新型遠心機への更新等 変更概要図

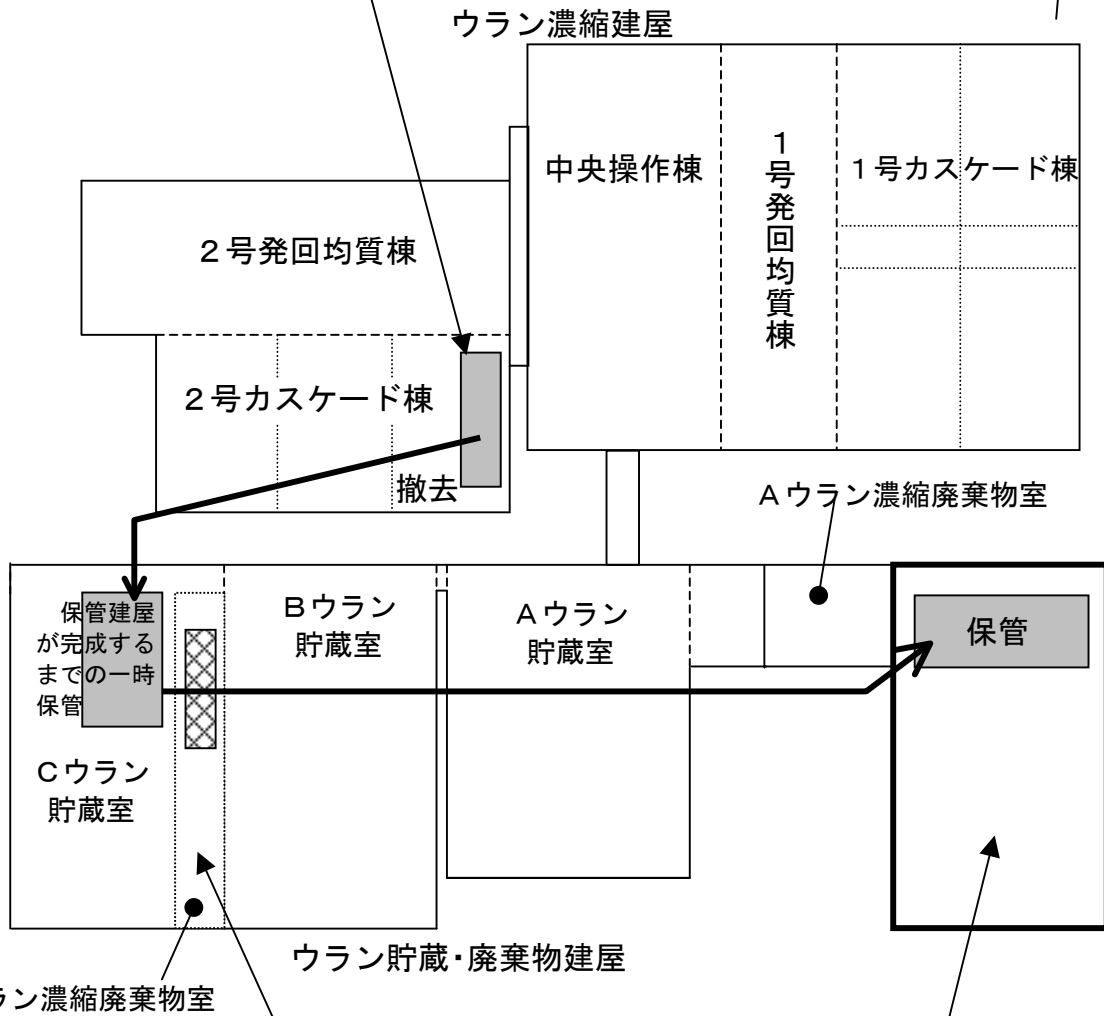
既設遠心機によるカスケード設備の一部 (RE-2A (150tSWU/年) のうち、75tSWU/年分) を撤去し、新型遠心機によるカスケード設備に更新する。

撤去した既設遠心機等を保管するための建屋を設置する。

### 3. 既設Bウラン濃縮廃棄物室の保管能力増強

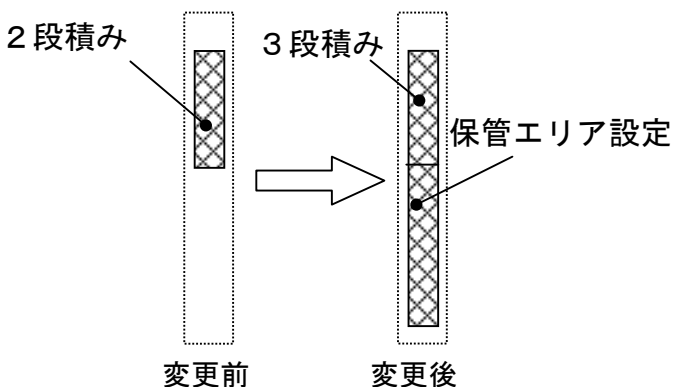
既設Bウラン貯蔵・廃棄物建屋内の空きスペースの利用等により放射性固体廃棄物の保管能力を増強する。

- ① ドラム缶の2段積みを3段積みに変更。
- ② 保管エリアを拡大。
